SERVICE INFO

Zastąpienie napinaczy 531 0037 10 i 531 0353 10 (układ paska wielorowkowego) napinaczem 531 0241 10

Producent:	Citroen, Peugeot
Modele:	
Citroen:	Berlingo, Saxo
Peugeot:	106 I, 106 II, 306, partners
Silnik:	1.0, 1.1, 1.4, 1.6
Nr. OE.:	6453.C5 (replaced) 6453.G4 (replaced) 6453.S4 (replaced) 6453.S5 (new)
Nr. Ref.:	531 0037 10 (replaced) 531 0353 10 (replaced) 531 0241 10 (new)

Foto 1: Poszczególne napinacze i różnice pomiędzy nimi

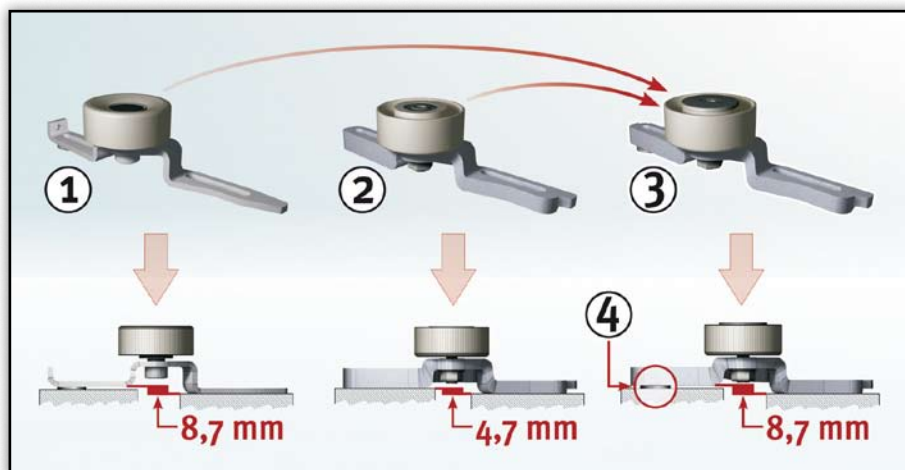
Dwa napinacze o nr. ref. 531 0037 10 i 5310353 10 (montowane w układzie paska wielorowkowego), zostały wycofane i zastąpione napinaczem o nr. ref. 531 0241 10.

- (1) 531 0037 10
- (2) 531 0353 10
- (3) 531 0241 10
- (4) Podkładka 8,4x19x4 mm

Dla skompensowania różnicy wysokości, napinacz o nr. 531 0241 10 obejmuje podkładkę o grubości 4 mm.
